## **vorhabenbezogener Bebauungsplan Nr.6 „Solarpark Passow 3“ in der Gemeinde Passow**

**Hier: Stellungnahme des Landkreises Ludwigslust-Parchim zum vorhabenbezogenen Bebauungsplan Nr. 6 "Solarpark Passow 3" der Gemeinde Passow, Amt Eldenburg-Lübz**

## **Vorhabenbezogener Bebauungsplan Nr. 6 "Solarpark Passow 3" der Gemeinde Passow, Amt Eldenburg-Lübz frühzeitige Behördenbeteiligung nach § 4 Abs. 1 BauGB sowie Ermittlung des erforderlichen Umfangs und Detaillierungsgrades der Umweltprüfung**

Anlage) Übersichtskarte mit gesetzlichem Waldabstand von 30 Metern (=rot mit blauer Umrandung) und Entwurf zum Planteil 1 (=gelb) des Bebauungsplanes Nr. 6 "Solarpark Passow 3" der Gemeinde Passow

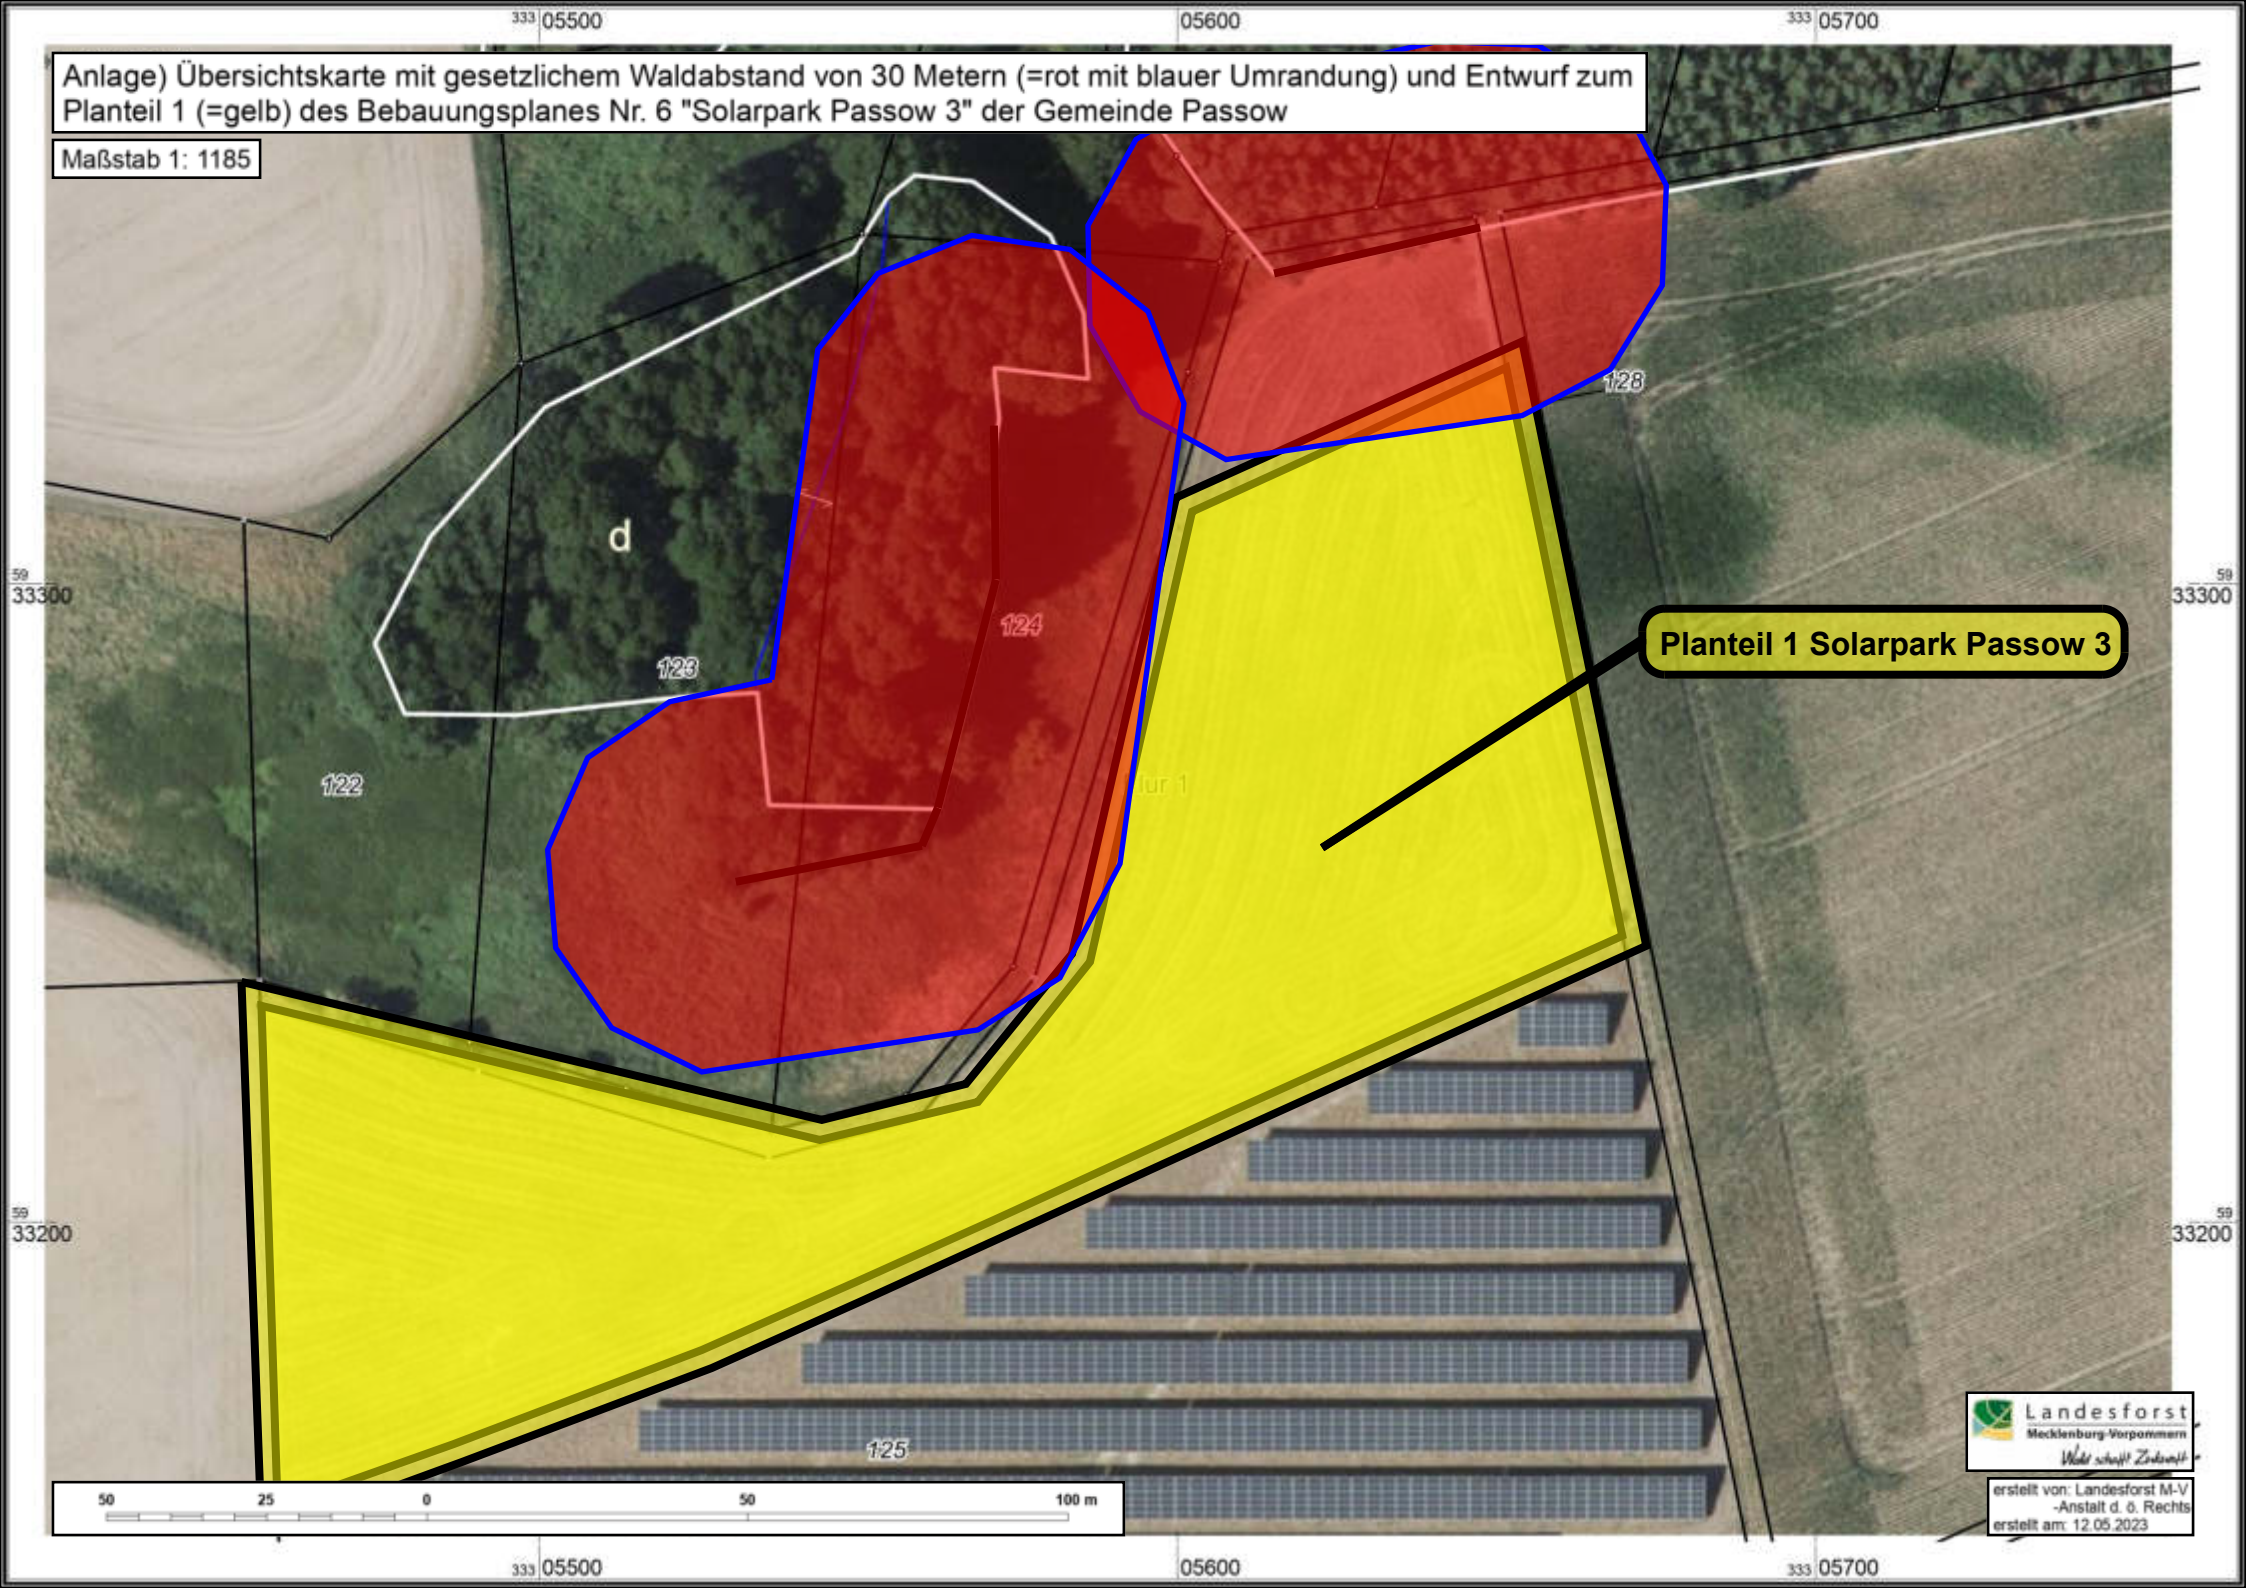
Die nördlich und westlich zum Geltungsbereich angrenzenden vorhandenen Waldflächen (sowie der hieraus resultierende Waldabstand von 30 Meter) werden in den eingereichten Planunterlagen nicht erwähnt.

Gemäß der vorgelegten Planungsunterlagen und in Ergänzung bzw. Korrektur der vorhandenen Waldflächen, befinden sich Bereiche der als „Planteil 1 SO EBS“ geplanten Baufelder teilweise im Bereich des gesetzlichen Waldabstandes von 30 Metern. Aus diesem Grund ist der vorgelegte Planvorentwurf **in seiner derzeitigen Form abzulehnen**, da der **Mindestabstand** zum vorhandenen Waldrand durch die nördliche und westliche Baugrenze des Baufeldes „Planteil 1 SO EBS“ unterschritten wird.

- a) *Die der **Anlage** zu entnehmenden Waldflächen sind in korrekter Weise in die Planungsunterlagen zu übernehmen (sowohl in **Planzeichnung** als auch in Kapitel 5. der **Satzungsbegründung**) und hierbei auch der gesetzliche Waldabstand von 30 Metern zu diesen neu aufgenommenen Waldflächen grafisch korrekt darzustellen („Waldabstandsgrenze“). Dies gilt nicht nur für die Waldfläche innerhalb des Geltungsbereiches, sondern auch für die in der Anlage dargestellten, an den Geltungsbereich in einem Umkreis von bis zu 30 Metern angrenzenden Waldflächen.*

- b) *Die Baugrenze des Planteil 1 SO EBS ist im nördlichen und westlichen Bereich des genannten Baufeldes so abzuändern/ anzupassen, dass diese den gesetzlichen Mindestabstand von 30 Metern zum angrenzenden Waldrand einhält.*
